**CONSORZIO DI BONIFICA DELLA  
BARAGGIA BIELLESE E VERCELLESE**

**RIFACIMENTO INVASO SUL TORRENTE SESSERA IN SOSTITUZIONE  
DELL'ESISTENTE PER IL SUPERAMENTO DELLE CRISI  
IDRICHE RICORRENTI, IL MIGLIORAMENTO DELL'EFFICIENZA IDRICA  
DEGLI INVASI ESISTENTI SUI TORRENTI RAVASANELLA ED OSTOLA,  
LA VALORIZZAZIONE AMBIENTALE DEL COMPENSORIO**

FASCICOLO F 27  
VIABILITA'

### **INTEGRAZIONI PROGETTUALI RICHIESTE DALLA REGIONE PIEMONTE CON NOTA PROT. N. 54236/DB 14.02 DEL 12/07/2011**

ESTRATTO TAVOLA DC4

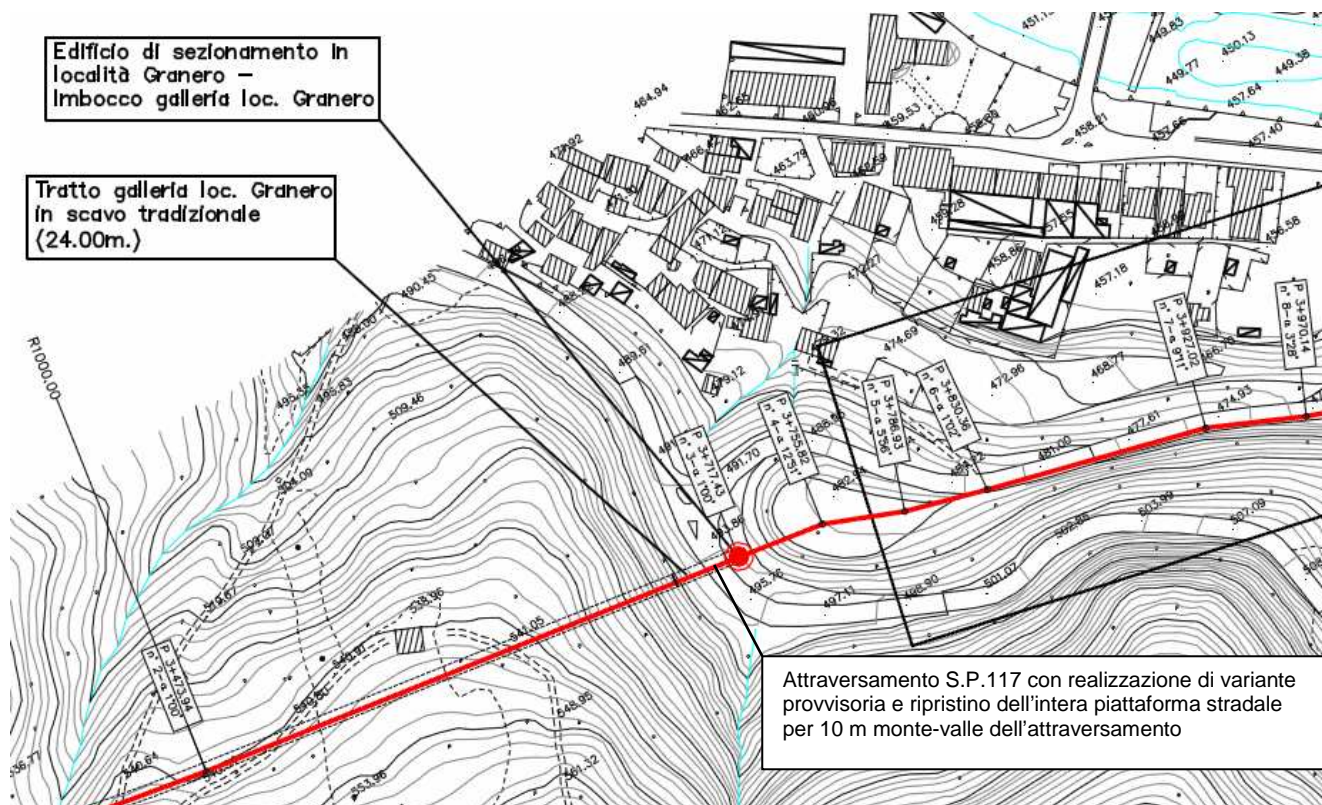
- 1. in corrispondenza dell'attraversamento della S.P. "113 Coggiola – Trivero", nelle immediate vicinanze dell'edificio di sezionamento in Località Granero è necessario, a fine lavori, ripristinare l'intera piattaforma stradale per una larghezza di 10,00 metri (cinque metri a monte e cinque metri a valle dell'attraversamento) con le seguenti modalità.*

*Il materiale proveniente dagli scavi dovrà essere allontanato per fare posto alla fornitura, stesa e rullatura dei materiali indicati come sotto riportato; non è ammesso il riutilizzo, anche se temporaneo, dei materiali provenienti dagli scavi.*

*Il riempimento dello scavo sarà completamente in tout – venant steso e costipato a strato di spessore non superiore a cm 30, completando superiormente la pavimentazione con i seguenti materiali: cm 30 di massiciata in misto cementato opportunamente rullata, cm 10 di conglomerato bituminoso in mista sabbia e ghiaia, cm 4 di conglomerato bituminoso di tipo semiaperto, tappeto dello spessore non inferiore a cm 3.*

*La ricostruzione della pavimentazione bitumata provvisoria dovrà avvenire secondo le seguenti modalità:*

In corrispondenza dell'attraversamento della S.P. 113, nelle immediate vicinanze dell'edificio di sezionamento in Località Granero, a fine lavori sarà ripristinata l'intera piattaforma stradale per una larghezza di 10,00 metri (cinque metri a monte e cinque metri a valle dell'attraversamento) secondo le modalità prescritte, inserendo le specifiche tecniche di esecuzione nelle voci di computo connesse alle singole lavorazioni e nel Capitolato Speciale di Appalto.

**SEZIONE "A-A"**  
scala 1:100

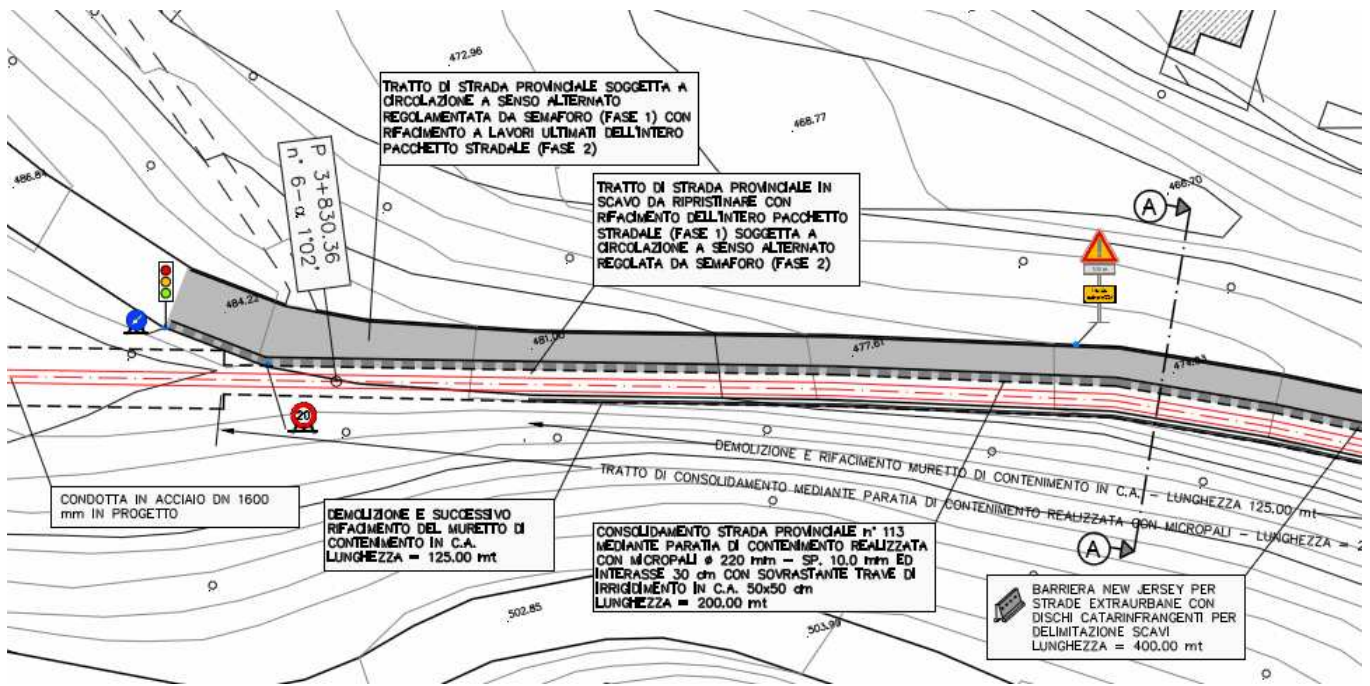
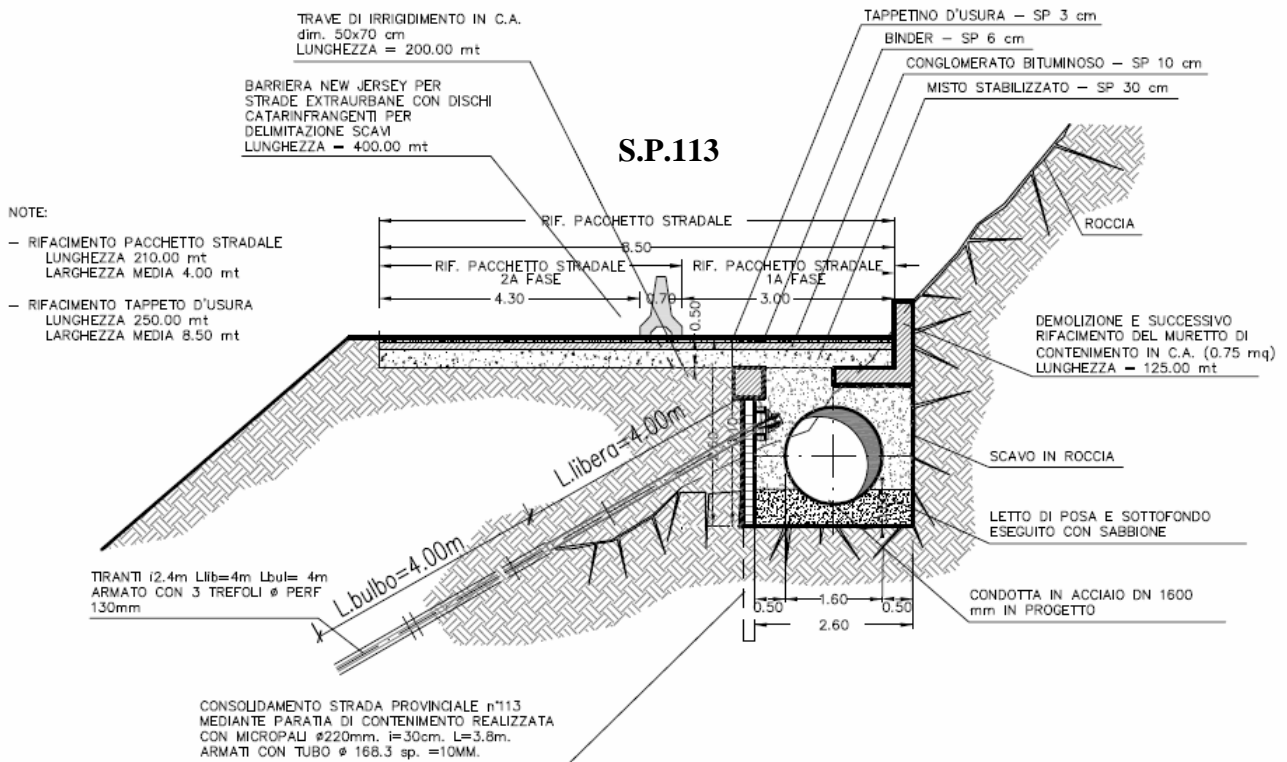
2. *rif.to TAV. DC37 "Consolidamento strada Provinciale n° 117 alla Prog. 3+830 – Pianta e Sezioni": si precisa che il tratto di strada indicato sulla tavola progettuale come S.P. 117 è in realtà il tratto terminale della S.P. 113, che si innesta sulla S.P. 117 mediante la rotatoria. In relazione alla planimetria ed alla sezione A – A della tavola, oltre al rifacimento del tappeto d'usura, è da valutare compiutamente la possibilità del rifacimento dell'intero pacchetto stradale, oltre che sulla corsia oggetto di intervento, anche sulla corsia adiacente, per tutto il tratto di consolidamento mediante paratia con micropali per circa 200 metri.*

E' stato previsto il consolidamento della S.P. 113 (erroneamente indicata in precedenza come S.P. 117) mediante rifacimento dell'intero pacchetto stradale su entrambe le corsie per tutto il tratto di circa 200 m oggetto di intervento secondo il dettaglio costruttivo di seguito riportato (aggiornamento sezione A-A Tavola DC37). La sequenza esecutiva prevede la regolazione del traffico a senso alternato regolamentata da semaforo con posa della condotta e rifacimento dell'intero pacchetto stradale lungo la corsia oggetto di lavori (fase 1) e rifacimento dell'intero pacchetto stradale nella corsia non interessata dai lavori di posa (fase 2).

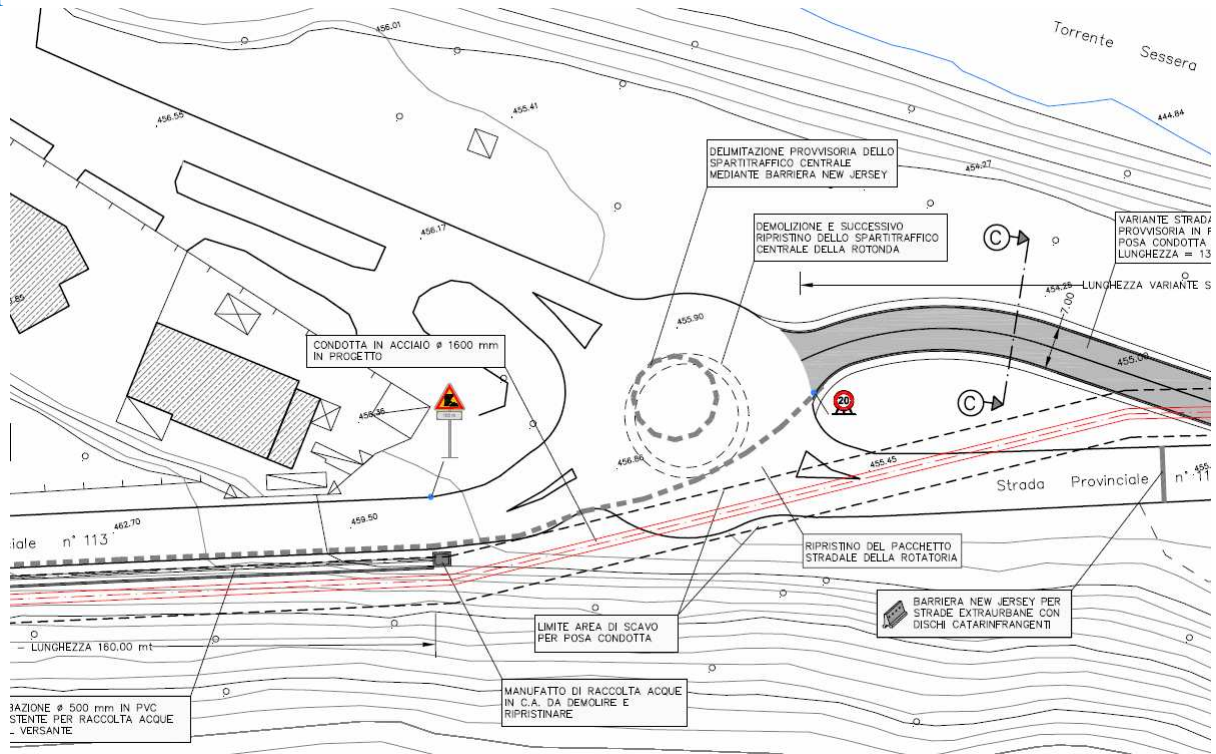
3. la rotonda di intersezione tra la S.P. 113 e la S.P. 117 deve essere ripristinata nel tratto oggetto dell'intervento come in origine, sia per quanto riguarda il disco centrale che il pacchetto di pavimentazione.

E' stato previsto il completo ripristino della rotondia di intersezione tra la S.P. 113 e la S.P. 117, nel tratto oggetto di intervento, come in origine sia per quanto riguarda il disco centrale che il pacchetto di pavimentazione.

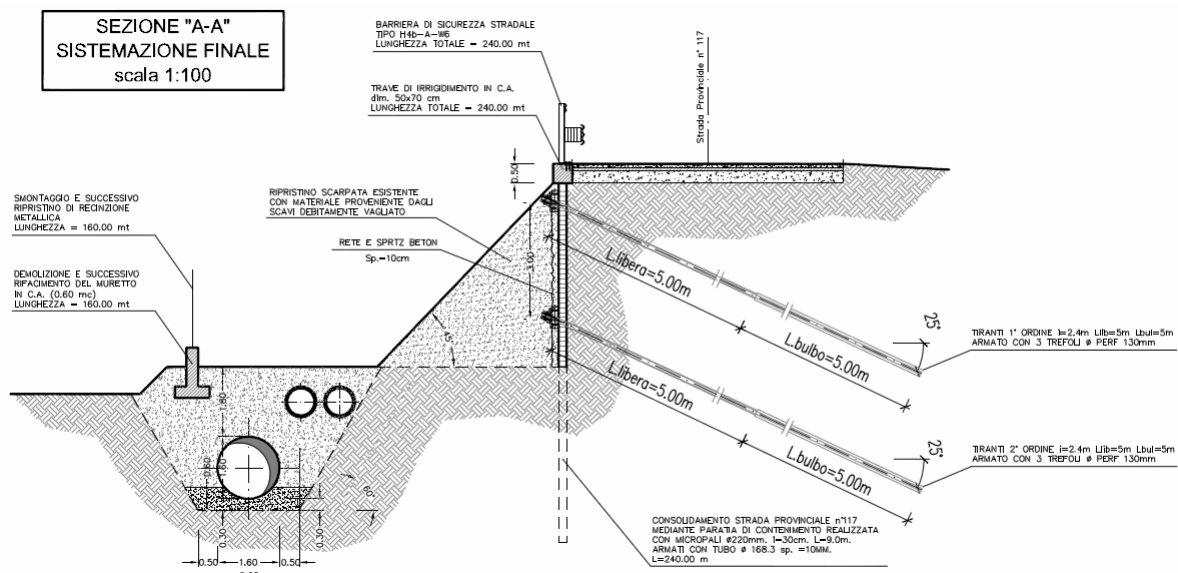
4. Rif.to TAV DC40 "Consolidamento della S.P 117 alla Progr. 5+831 - Pianta e Sezioni" relativamente alla fase finale è necessario prevedere una adeguata barriera di sicurezza stradale bordo opera, per tutto il tratto interessato dall'intervento di consolidamento con micropali.

Per il consolidamento della S.P 117 alla Progr. 5+831, nella fase finale è stata prevista una barriera di sicurezza stradale tipo H4b-B-W4 per tutto il tratto interessato dall'intervento di consolidamento con micropali, lunghezza 240 m, secondo la sezione di seguito riportata (aggiornamento sezione A-A Tavola DC40).

ESTRATTO TAVOLA DC7

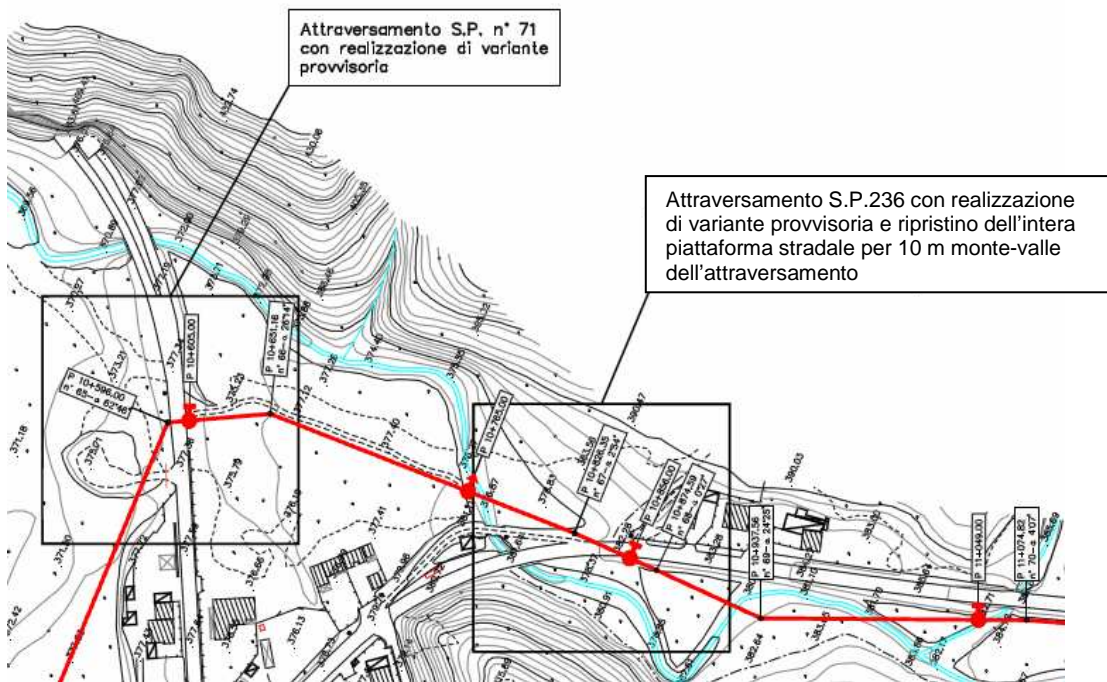
5. *per quanto concerne l'attraversamento della S.P. 236 valgono le prescrizioni di cui al punto 1 per quanto concerne la pavimentazione stradale.*

In corrispondenza dell'attraversamento della S.P. 236 (prog. 10+856) a fine lavori sarà ripristinata l'intera piattaforma stradale per una larghezza di 10,00 metri (cinque metri a monte e cinque metri a valle dell'attraversamento) secondo le modalità prescritte per l'attraversamento della S.P. 113, nelle immediate vicinanze dell'edificio di sezionamento in Località Granero, inserendo le specifiche tecniche di esecuzione nelle voci di computo connesse alle singole lavorazioni e nel Capitolato Speciale di Appalto.

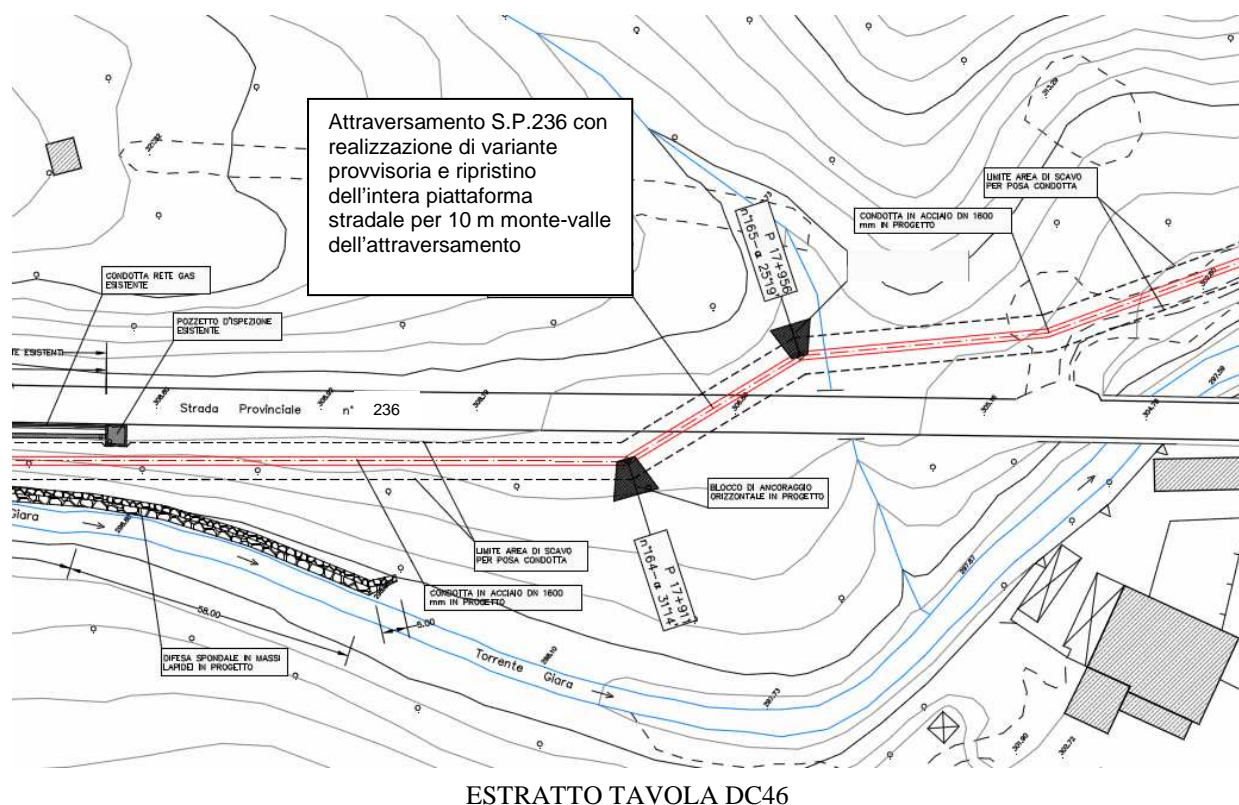
6. *Rif.to TAV DC 46 l'attraversamento tra le Prog. 17+911 e la Prog. 17+956 risulta sulla S.P. 236 in Comune di Villa del Bosco e non sulla S.P. 64 della Provincia di Vercelli come erroneamente indicato sulla tavola di progetto. In questo contesto sono confermate le prescrizioni di cui al punto 1 per il rifacimento del pacchetto stradale nel tratto interessato dall'attraversamento con la condotta e il rifacimento della pavimentazione bituminosa per 50 metri a monte e 50 metri a valle dell'intervento.*

In corrispondenza dell'attraversamento della S.P. 236 tra le prog. 17+911 e 17+956 (erroneamente indicato sulla S.P. 64 della Provincia di Vercelli) a fine lavori sarà ripristinata l'intera piattaforma stradale per una larghezza di 10,00 metri (cinque metri a monte e cinque metri a valle dell'attraversamento) secondo le modalità prescritte per l'attraversamento della S.P. 113, nelle immediate vicinanze dell'edificio di sezionamento in Località Granero, inserendo le specifiche tecniche di esecuzione nelle voci di computo connesse alle singole lavorazioni e nel Capitolato Speciale di Appalto.

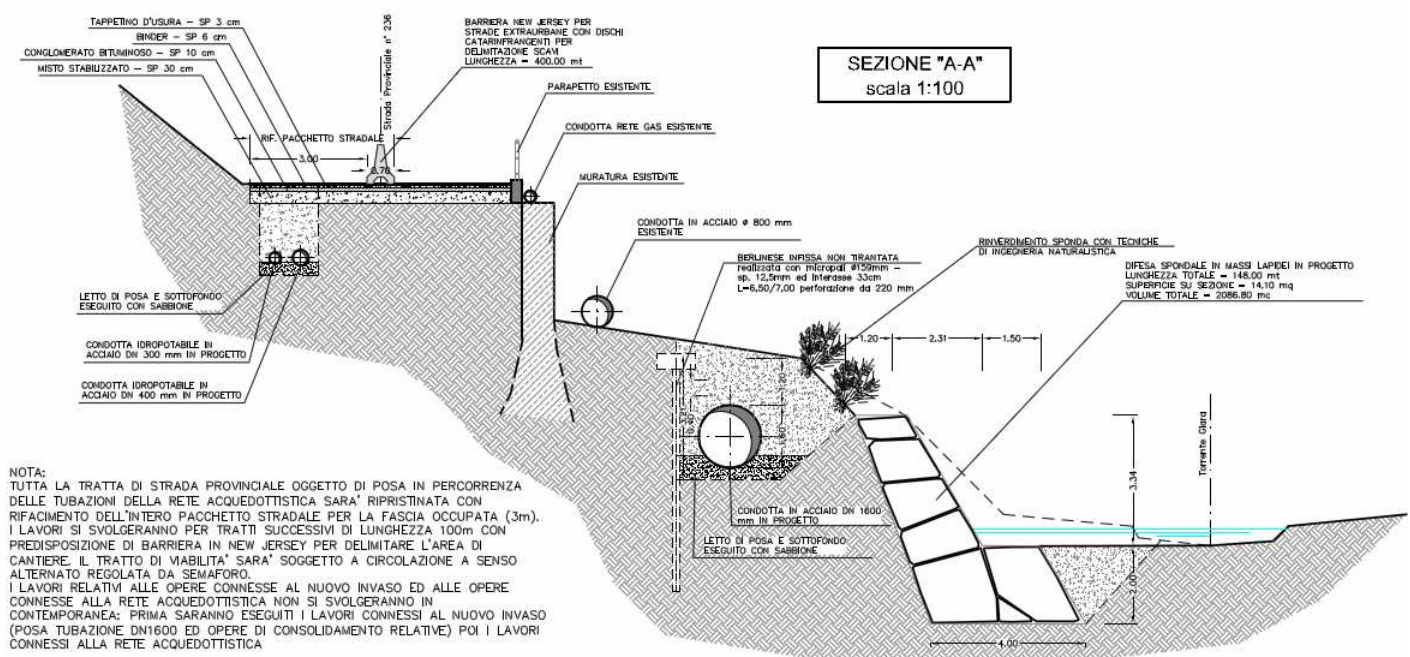
8. *è necessario acquisire maggiori elementi su come si intende gestire la viabilità nelle fasi di cantierizzazione.*

Nelle tavole di progetto è stata dettagliata la viabilità nelle diverse fasi di cantierizzazione dell'opera, indicando le deviazioni provvisorie e la relativa segnaletica (Si vedano le tavole da DD36 a DD 43, DC37, DC40, DA DC65.1 A DC65.12). Ulteriori dettagli sono stati riportati nel fascicolo F3 CANTIERE e nell'Allegato F27-1.

ATTRAVERSAMENTO VIABILITA' PROVINCIALE  
SEZIONE TIPOLOGICA

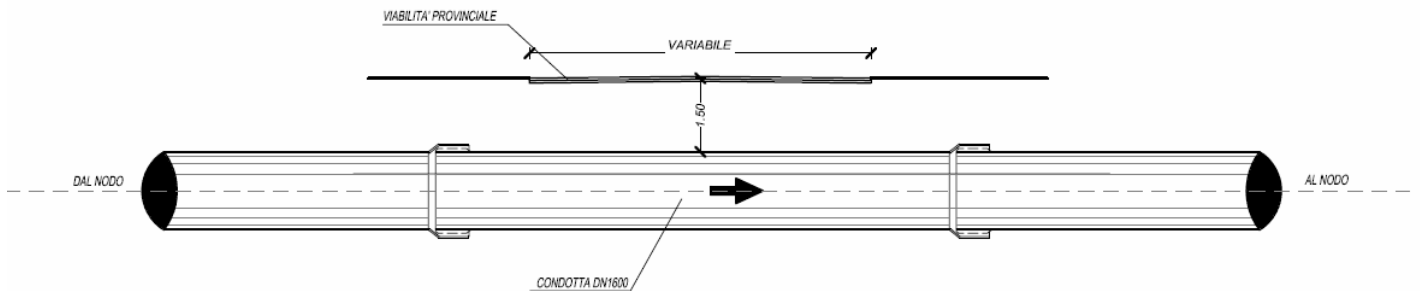
- *Dalla documentazione tecnica messa a disposizione da parte del Proponente non risulta chiaro lo sviluppo delle condotte interessanti il sistema viario provinciale; le stesse vengono infatti indicate in 200 km e in 240 km (vedi Addendum Quadro di Riferimento Progettuale e Addendum Sintesi non Tecnica). Per una adeguata valutazione risulta necessario acquisire dati dimensionali e indicazioni realizzative più precise riguardanti i singoli tratti di strade interferite, suddivisi per Comuni interessati;*

Riferendosi agli interventi connessi al nuovo invaso, quale la posa della condotta DN1600, il sistema viario provinciale di Vercelli è interessato da n.3 attraversamenti realizzati con scavo a cielo aperto, L = 3 m, e realizzazione di variante provvisoria. A fine lavori è ripristinato l'intero pacchetto stradale per un tratto di 10 m monte/valle dell'attraversamento.
